# 新竹縣政府工程查核代表照片表

工程名稱：新竹縣新港國小運動操場及周邊設施整建工程

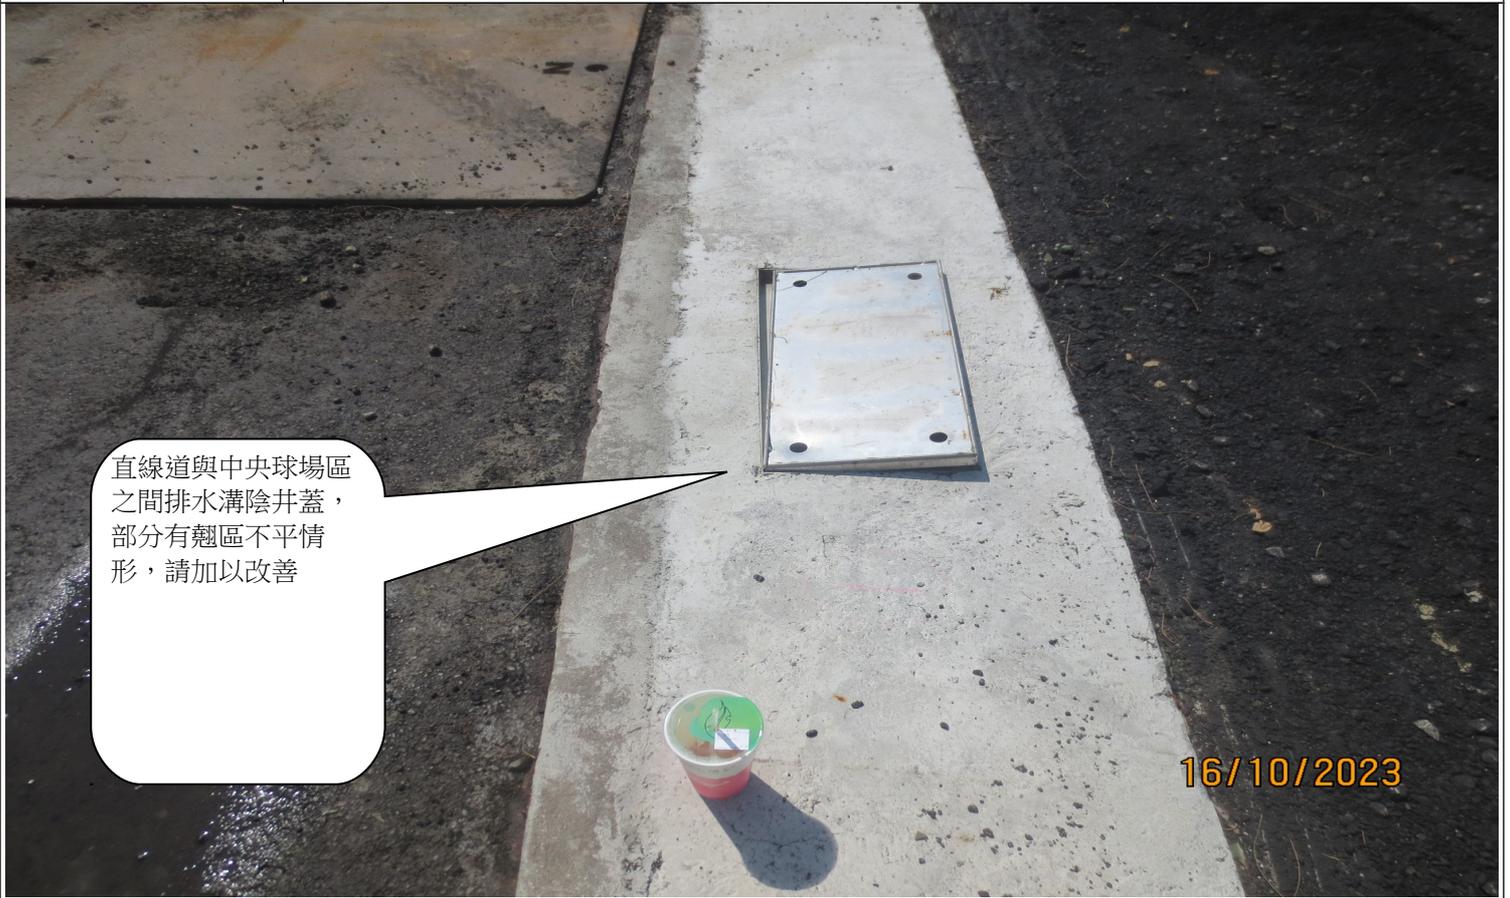
第一直線道末端靠圍牆邊之草溝未確實完成。
